地球資源衛星 1 号 (JERS-1) の  
打上げ結果の評価について (報告)

宇宙開発委員会技術評価部会

平成4年11月13日  
宇宙開発委員会技術評価部会

宇宙開発委員会技術評価部会は、平成4年2月11日に宇宙開発事業団が行ったH-1ロケット（2段式）による地球資源衛星1号（JERS-1）の打上げの結果を評価するために必要な技術的事項について、平成4年6月16日以来、調査審議を行ってきたが、このたびその結果をとりまとめたので報告する。

図22 観測されたアンテナパターンから求めた各アンテナパネルの放射電力及び位相の推定値

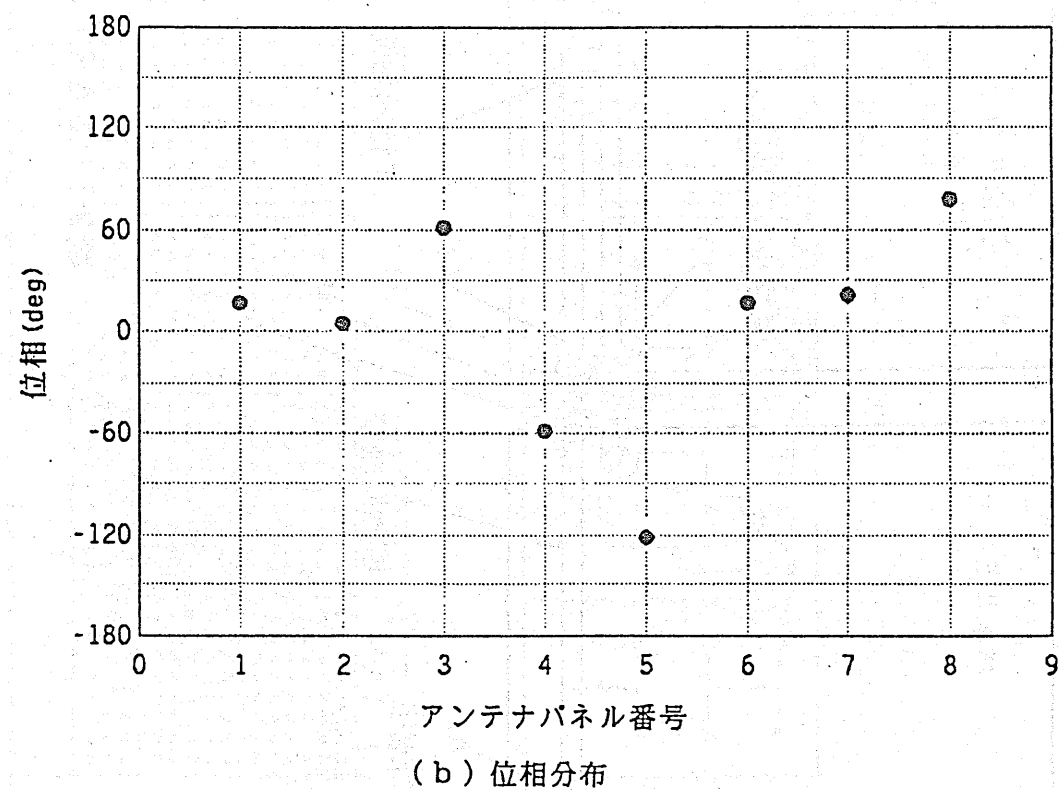
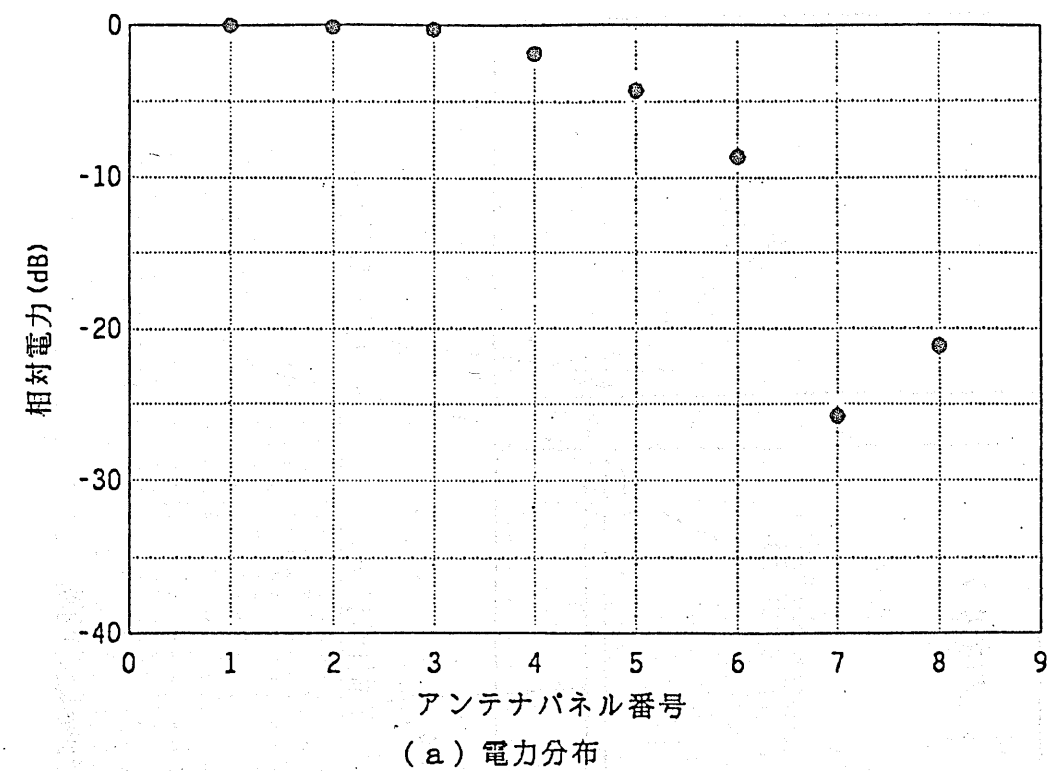
さらに観測により得られた放射パターンを近似するアンテナパネル上の電力分布を推定した結果、アンテナパネル7及び8の輻射電力が特に低くなっていると推定された（図22参照）。

図24 アジマスアンテナパターン

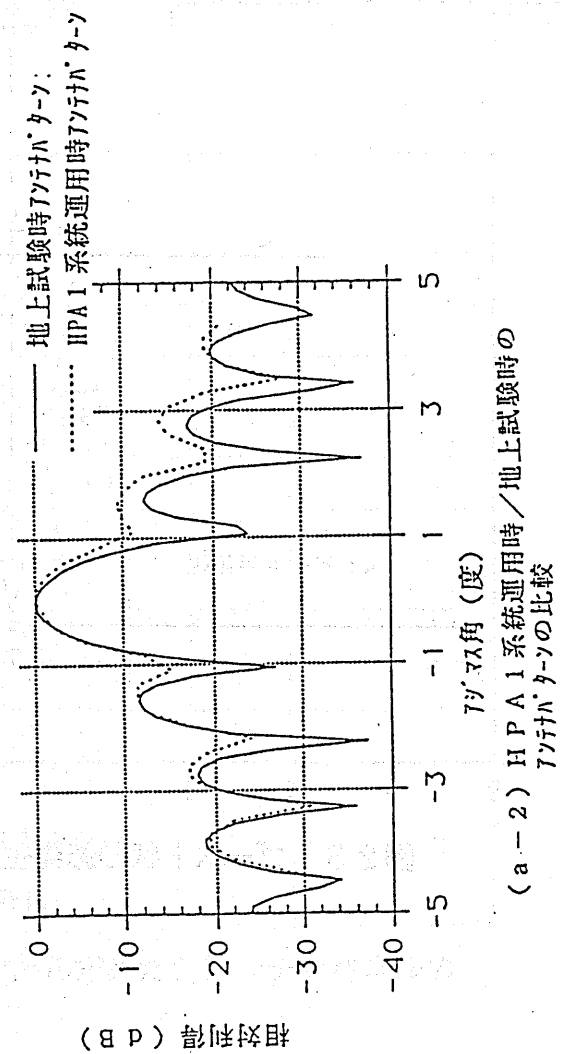
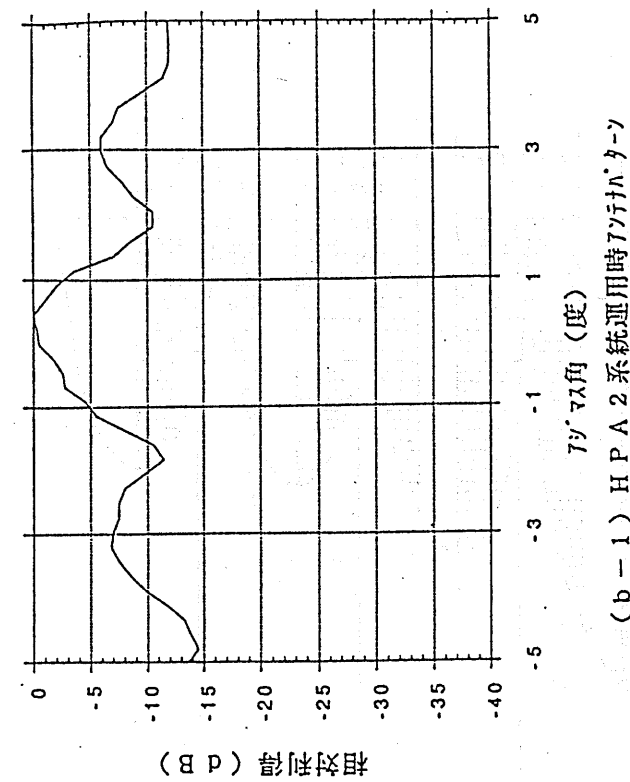
一方、取得画像からアジマス方向のS/Aを測定したところ、HPA1システム運用時には22 dBと仕様値を満足しているが、2システム運用時には13.8 dBと、仕様値を満足していないことが判明した。これは2システム運用時においてアジマス方向のアンテナパターンが仕様を割っていることに起因するもので、地上で直接観測されたデータ(図24)により、半値幅(アジマス方向)は仕様値1.05度以下に対して観測値は約2.0度、サイドローブレベル(アジマス方向)は仕様値-11.5 dB以下に対し、観測値は約-6.2 dBとなっている。このためHPA2システム運用時には、非観測域の不要信号の観測域への漏れ込みが想定した以上のものとなったため、ゴースト状の影が発生したものと推定される。

図25 ケーブル/コネクタ (1/2)

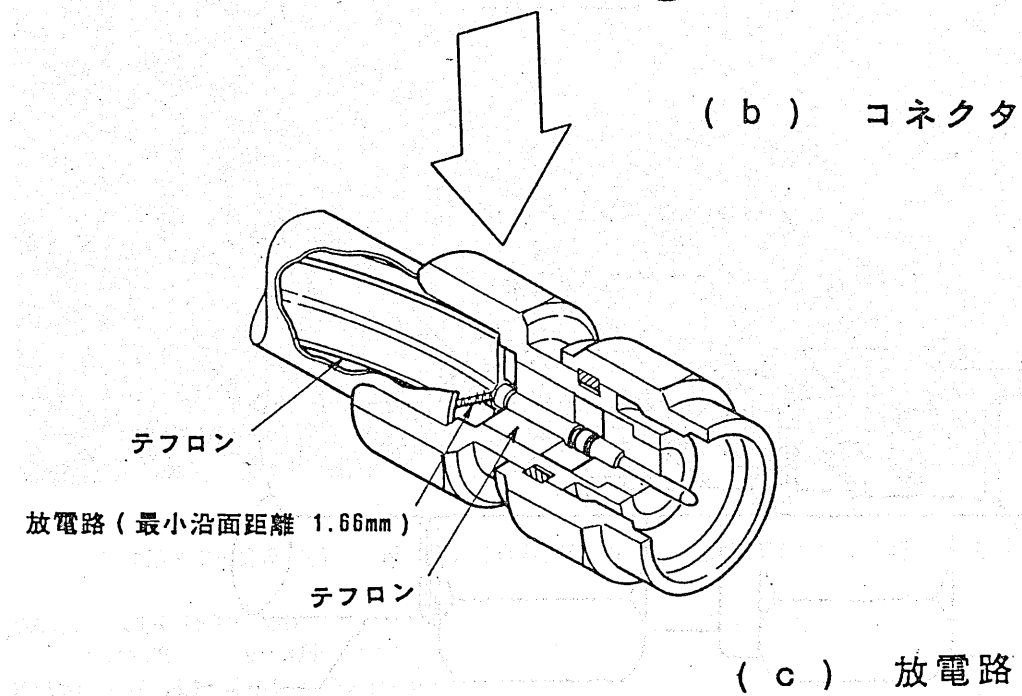
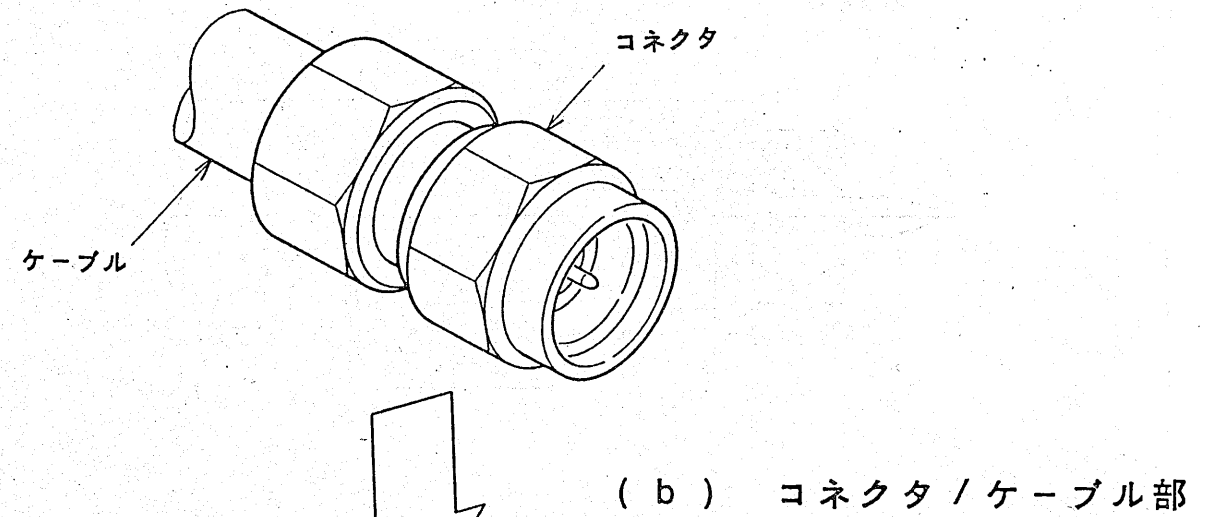
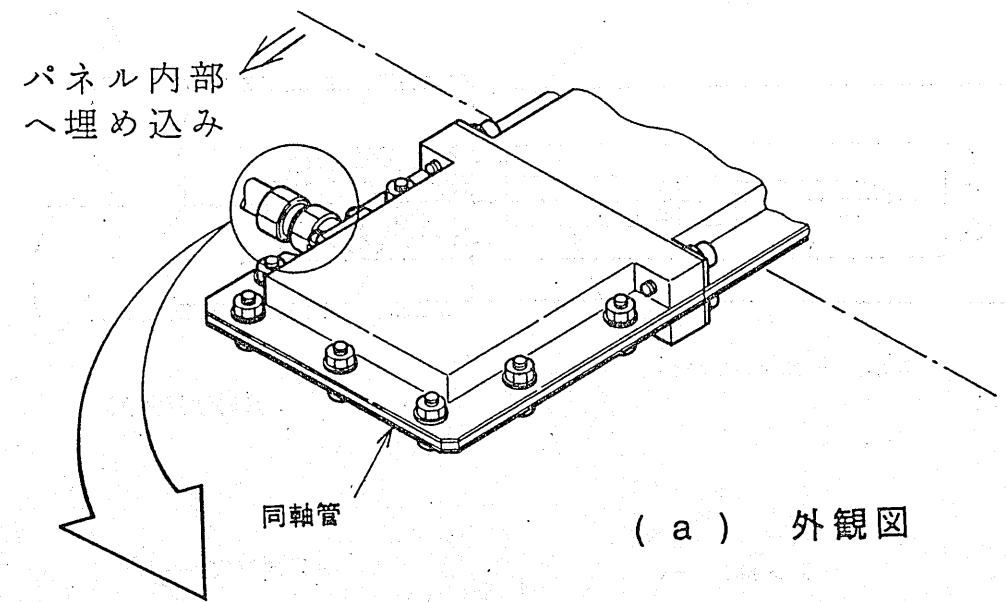
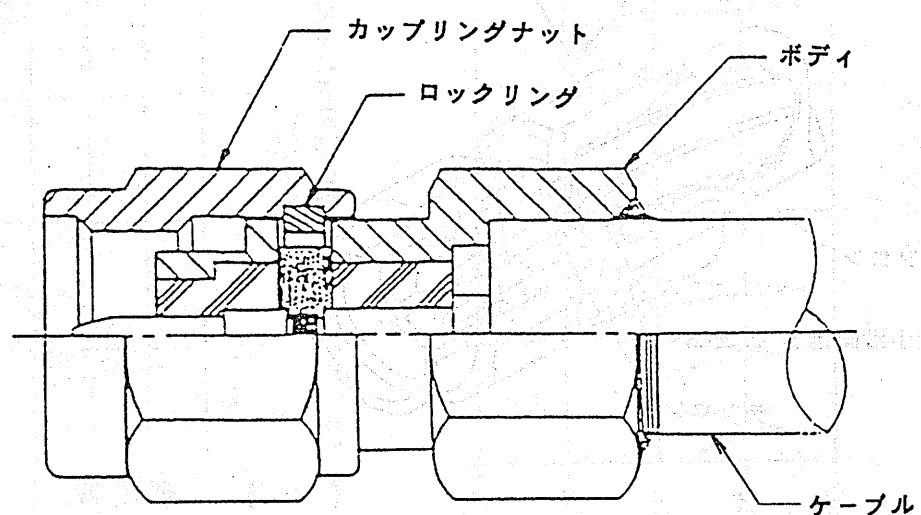
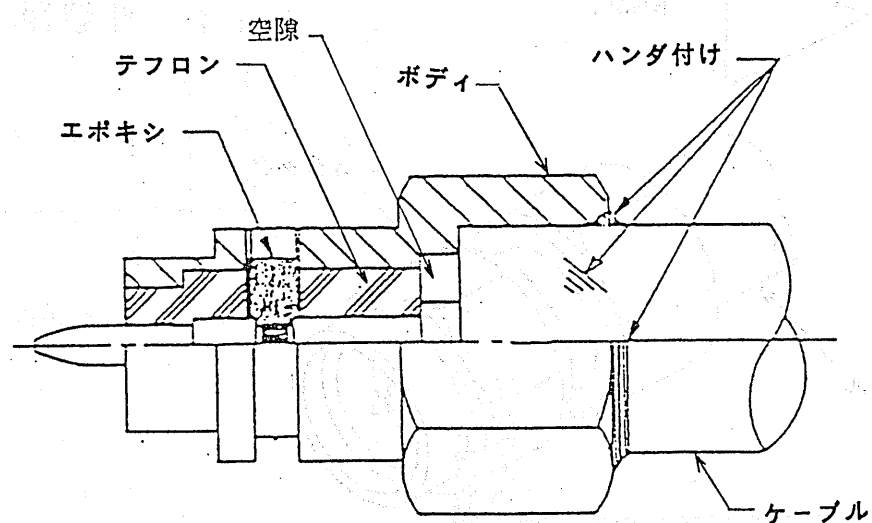
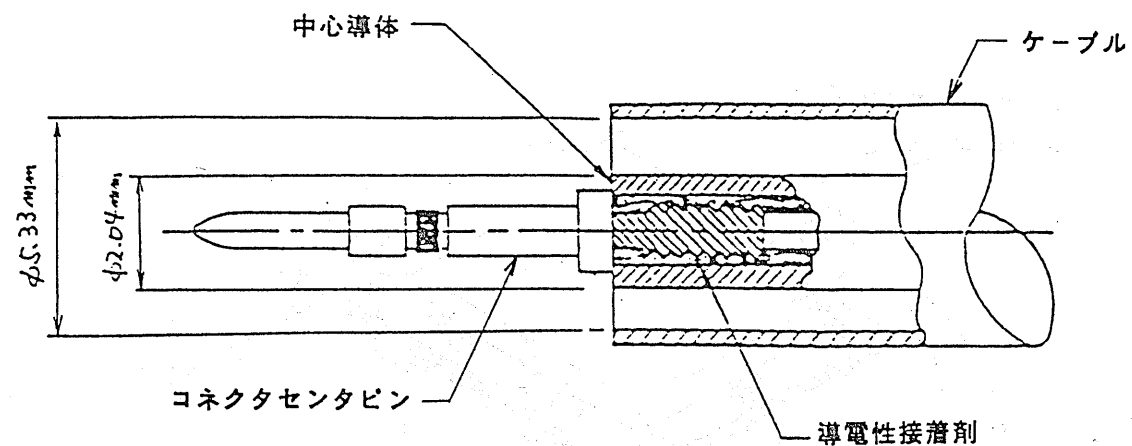
これは、同軸ケーブルコネクタ部(図25及び図26)のコネクタピンとケーブル中心導体との間に不純物が付着したことによる沿面放電の可能性が高いと推定された。すなわち、同軸ケーブルコネクタ部のコネクタピンとケーブル中心導体との接着時の溶剤がテフロン面に付着していたため、2システム運用時の送信電力で誘起された高周波電圧(同軸ケーブルコネクタ部で80 V)による沿面放電によりガス放出が起こり、放電が生じたものと推定された。またこのコネクタ部の気密性はかなり良かったためガスが停滞し、持続的に放電が起きていると考えられる。これらの放電は電圧が印加されている時のみに起こるため、パルス送信後速やかに放電は停止し、受信は正常に行われていると推定できる。

アンテナパターンの不具合については、気密にする必要の無い部分には積極的に排気孔を設けること、また今回使用したアルミスプラインケーブルの代わりに、低損失型ソリッドステートテフロンケーブルなど、内部に空隙を

持たない構造の同軸ケーブルを使用すること等について検討する必要がある。

図27 OPS VNIR画像

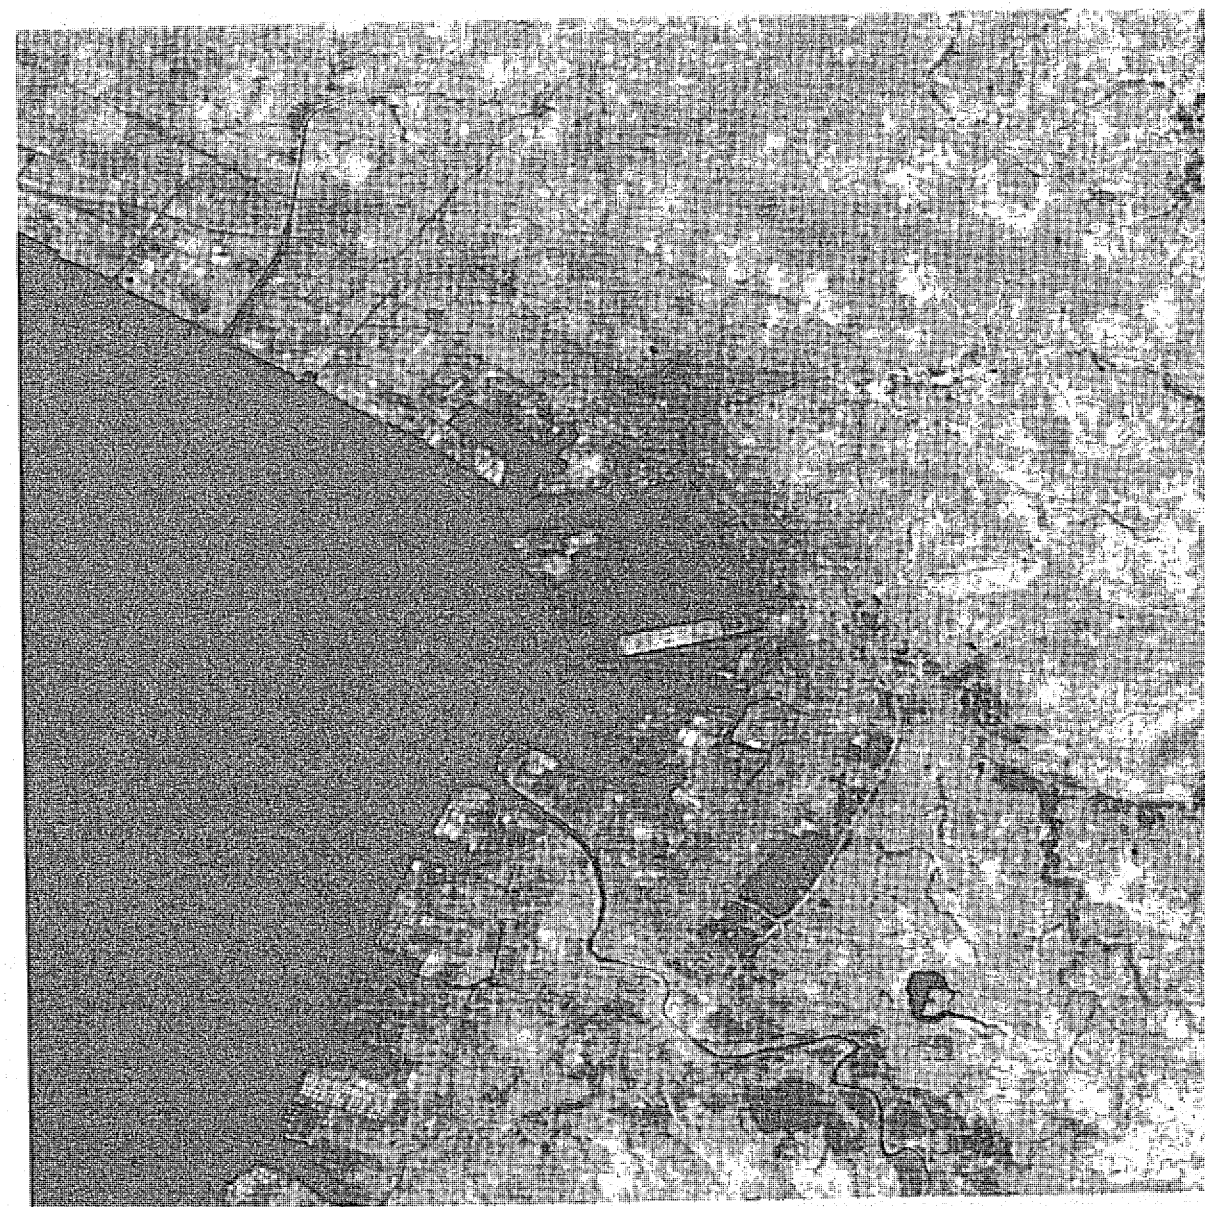
VNIRの画像では、レンジ方向(CCDスキャン方向)に図27及び図28の様な周期的な横縞が現れる場合がある。この横縞の発生は、観測時間中に常に発生するものではなく、発生時間も一定ではない。またVNIRに搭載する4つのバンド全ての画像に同時に発生する。さらに取得画像の解析結果から、横縞は出力レベルで数レベル(フルスケール63レベル中)の信号が重畳しているものと推定された。

本画像不良は、画像データに約100Hzの信号が重畳しているものであり、画像情報は残存していること及び重畳している信号が単純なことから、フィルタによりこの信号を除去すれば、正常な画像が得られる。またOPSの機械的環境条件は安定した状態にあり、今後症状が進展することは考えにくい。従って、当面はこのまま運用していくこととし、その中で発生頻度、他機器運用との相関関係等を継続して監視していくべきである。

図29 ハイゲインモードで撮像した画像のプロファイル  
と周波数解析結果

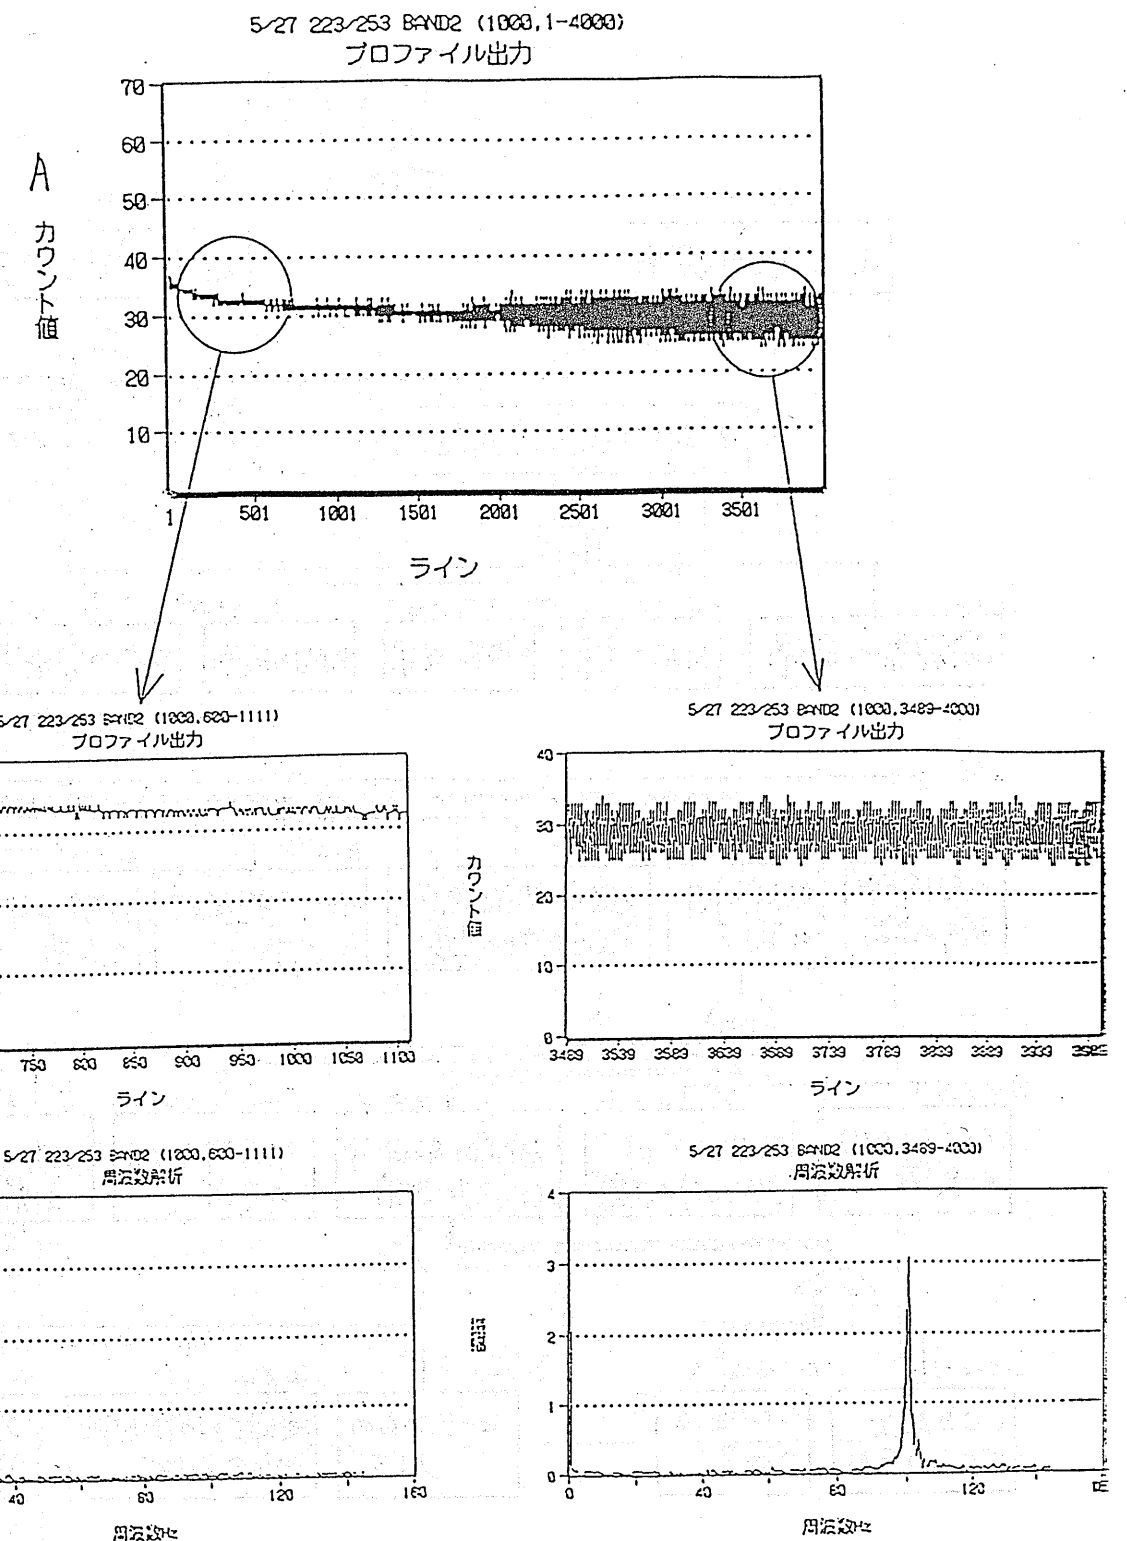
そこである1画素に注目し、画像取得に伴う出力の変化を周波数解析したところ、図29に示すとおり横縞のある部分では100 Hz付近にピークを持つことが判明した。

図30 VNIR画像についてのFTA検討結果

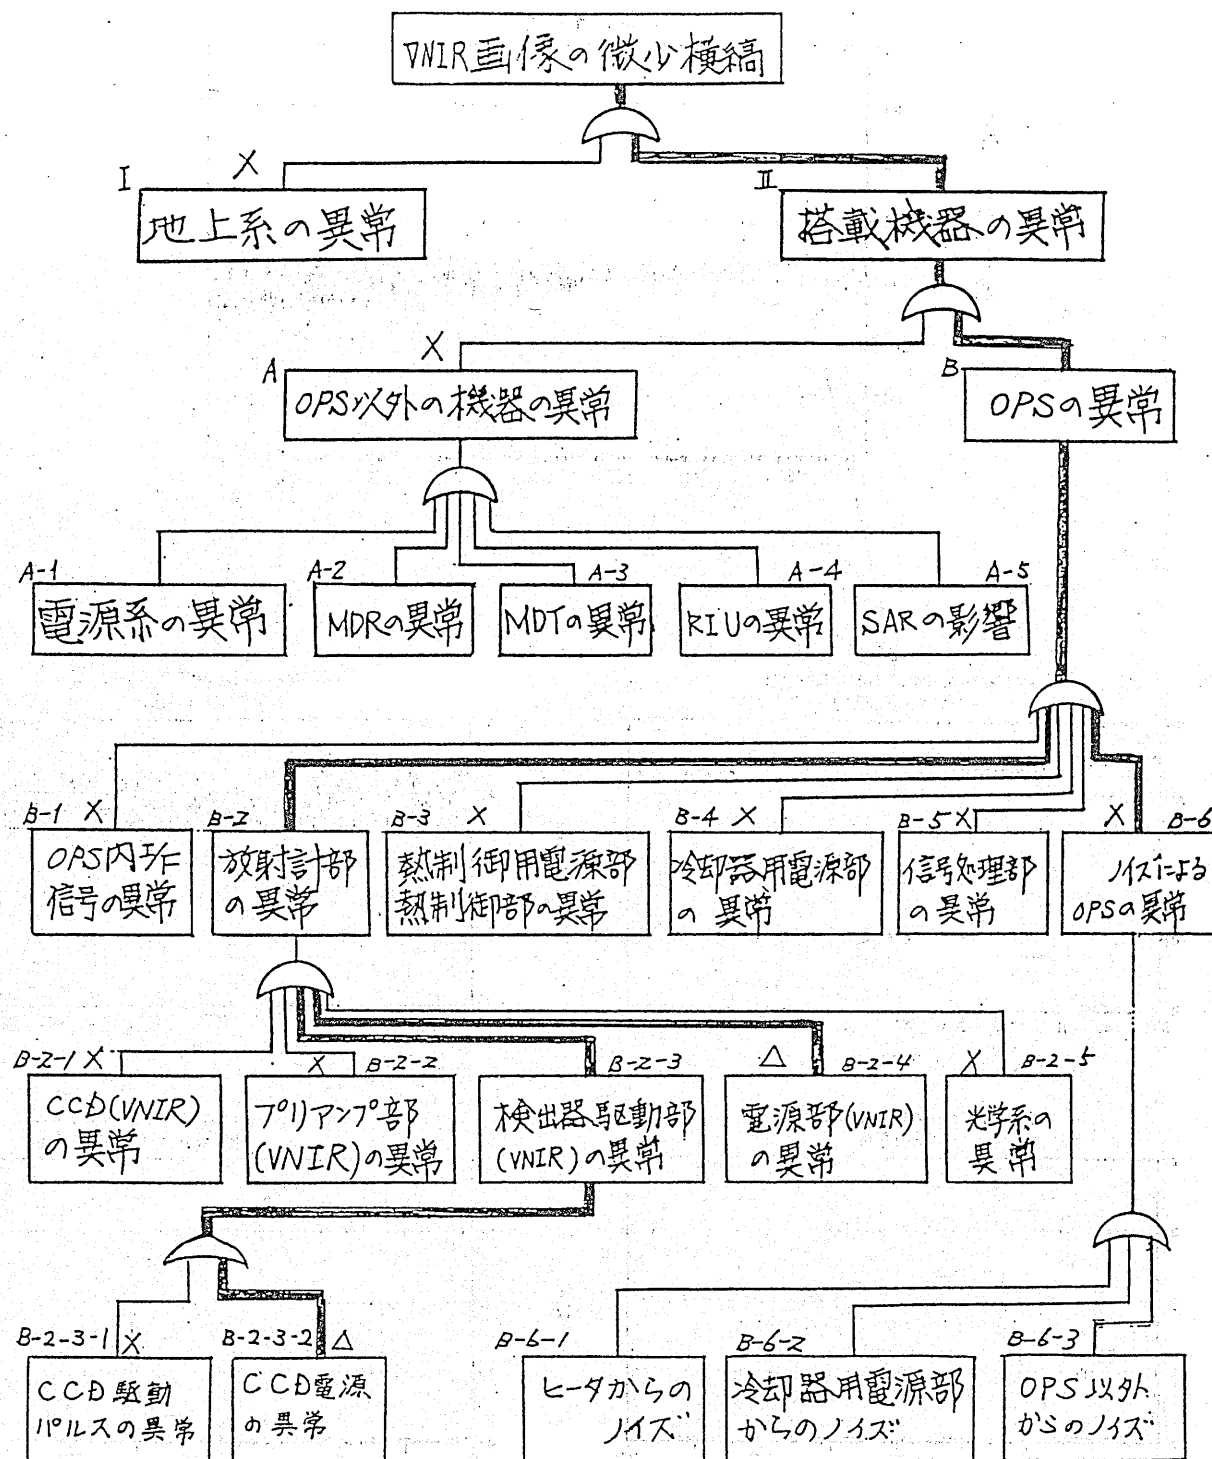
- ・4バンド同時に横縞が発生していることから、各バンド共通部分が原因である
- ・信号処理部(アナログ/デジタル)は冗長系を組んでいるが、いずれにせよ現象が変わらないので、信号処理部は原因ではない
- ・増幅部で増幅される前の横縞のCCD出力は、各バンド間で差はない

ことから、CCDバイアス電圧が約100Hzで変動し、それが画像出力に影響を及ぼしているものと推定された。なおこの検討に使用したFTAを図30に示す。
